**Nr sprawy: RZP.271.24.2023.ZP3**

**Budowa przedszkola wraz z infrastrukturą towarzyszącą przy ul. Kościelnej w Cielu w formule zaprojektuj i wybuduj w ramach zadania pn. „Projekt i budowa przedszkola przy ul. Kościelnej w Cielu”.****WYJAŚNIENIE I ZMIANA TREŚCI SWZ**

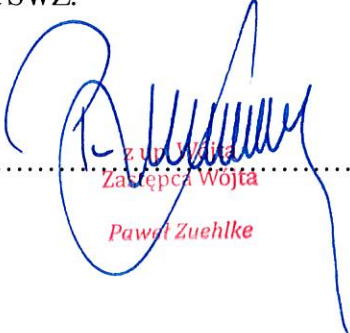
W nawiązaniu do poniższego zapisu z pkt. 1.5 Programu Funkcjonalno-Użytkowego: „Maksymalne odstępstwa w zakresie przyjętych powierzchni nie powinny przekroczyć  $\pm 10\%$ ” zwracamy się z wnioskiem o zwiększenie ww. maksymalnego odstępstwa w zakresie powierzchni z  $\pm 10\%$  do  $\pm 30\%$ . Powyższe argumentujemy tym, że zgodnie z wymaganiami zawartymi w programie Funkcjonalno-Użytkowym stosunek ilości dzieci do powierzchni użytkowej budynku przedszkola przyjętej w ww. programie jest dużo wyższy niż przy innych tego typu Inwestycjach. W PFU w 1 etapie założono dla 150 dzieci budowę przedszkola o powierzchni użytkowej 2536,55 m<sup>2</sup> co daje ok. 16,9 m<sup>2</sup> / 1 dziecko. Po wykonaniu kolejnych 2 etapów otrzymamy ostatecznie przedszkole dla 375 dzieci (15 oddziałów po 25 dzieci każdy), o łącznej powierzchni użytkowej 3779,12 m<sup>2</sup> co daje ok. 10,1 m<sup>2</sup> / 1 dziecko. Przykładowo w ramach inwestycji w Sz... powstanie przedszkole dla 240 dzieci o łącznej powierzchni użytkowej 1606,08 co daje ok. 6,7 m<sup>2</sup> / 1 dziecko. Zgoda na zwiększenie maksymalnego odstępstwa w zakresie powierzchni pozwoli na uzyskanie korzystniejszej cenowo oferty przy zachowaniu wymaganego standardu.

*Zamawiający nie wyraża zgody na zwiększenie z 10% do 30% wartości odstępstwa od założonych w Programie Funkcjonalno-Użytkowym powierzchni użytkowych projektowanego przedszkola.*
